Réponse à la treizième demande d'information supplémentaire du MDDELCC

Parachèvement de l'autoroute 19 entre l'autoroute 440 et
l'autoroute 640 avec voies réservées au transport collectif
sur le territoire des villes de Laval et de Bois-des-Filion

Plan d'atténuation et de compensation préliminaire pour les milieux naturels

Figure 1 : Localisation du projet et de la zone d'étude

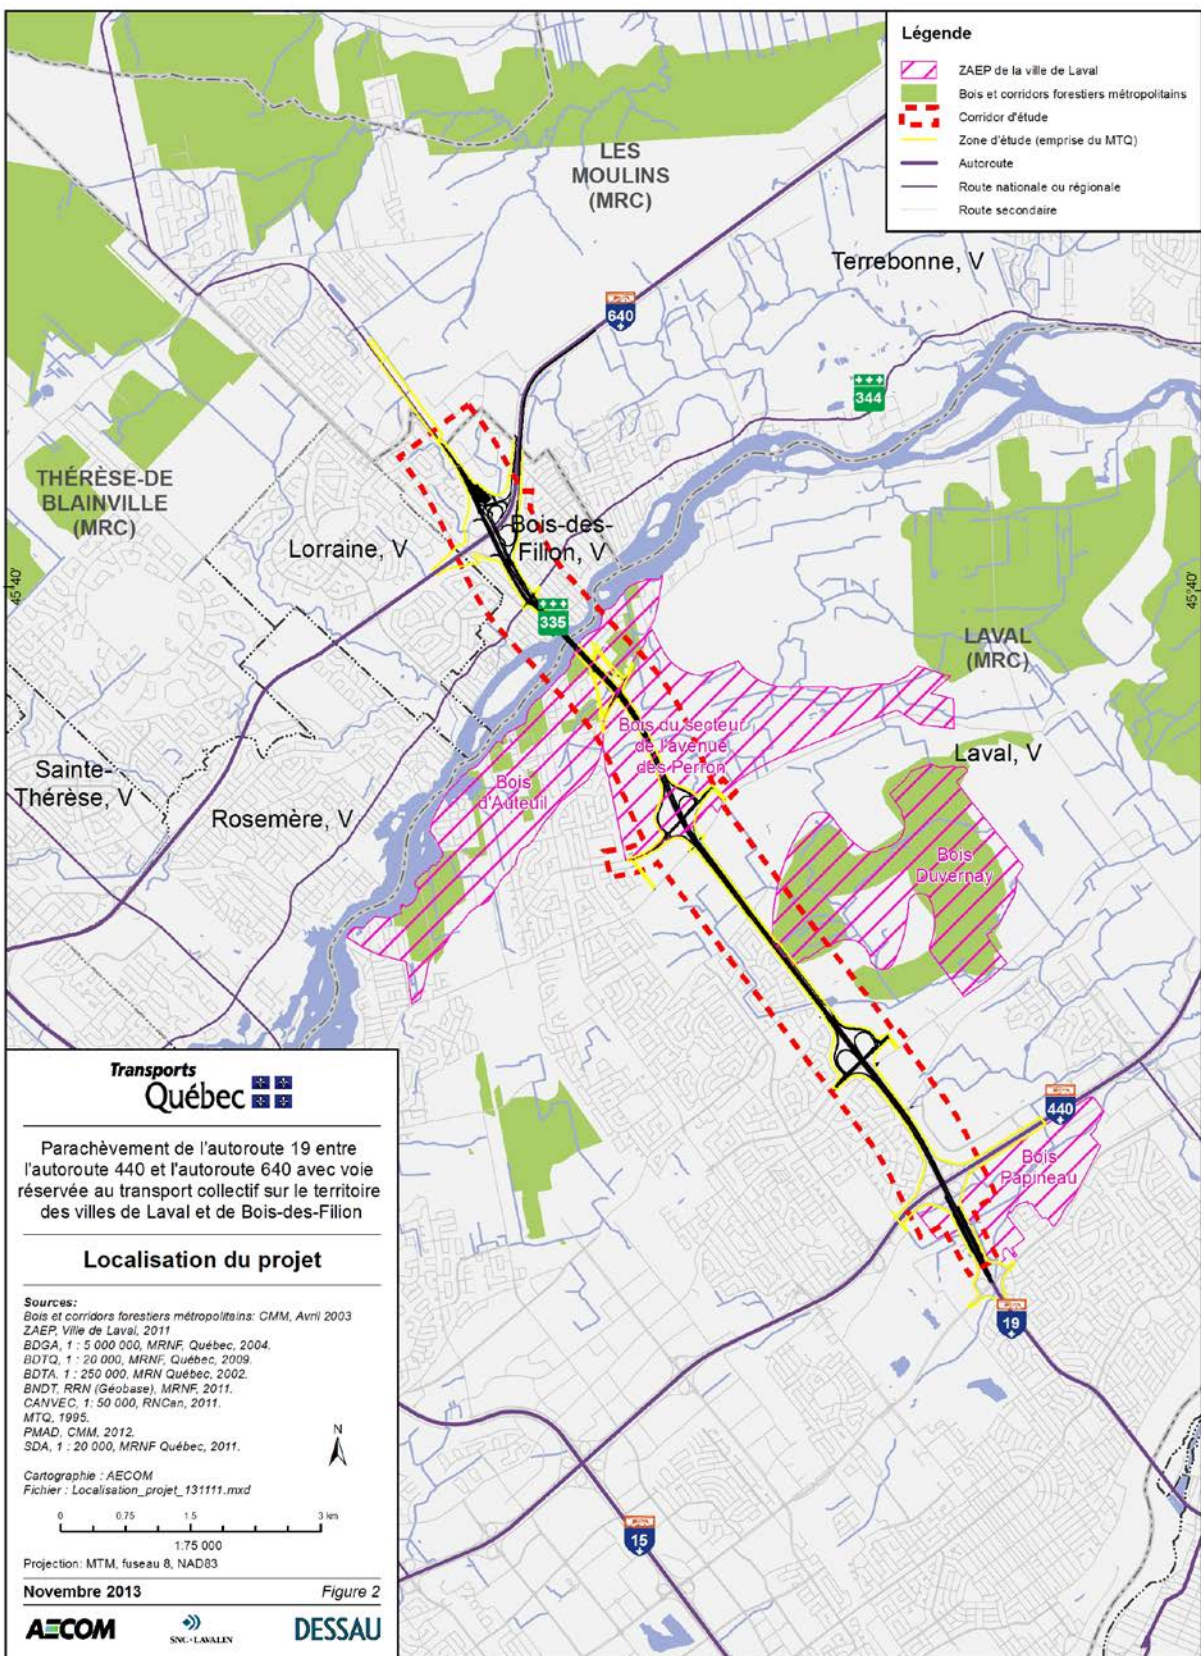
1. Section 1 *Données consultées et inventaires*
 - a. Veuillez préciser que la zone d'étude élargie de 500 m citée dans cette section fait référence au corridor d'étude illustré sur la figure 1.

3. Section 1.2 *Milieux humides*
 - a. Veuillez préciser sur quelle superficie a été effectué l'inventaire des milieux humides, et ce, par rapport à la légende de la figure 1.
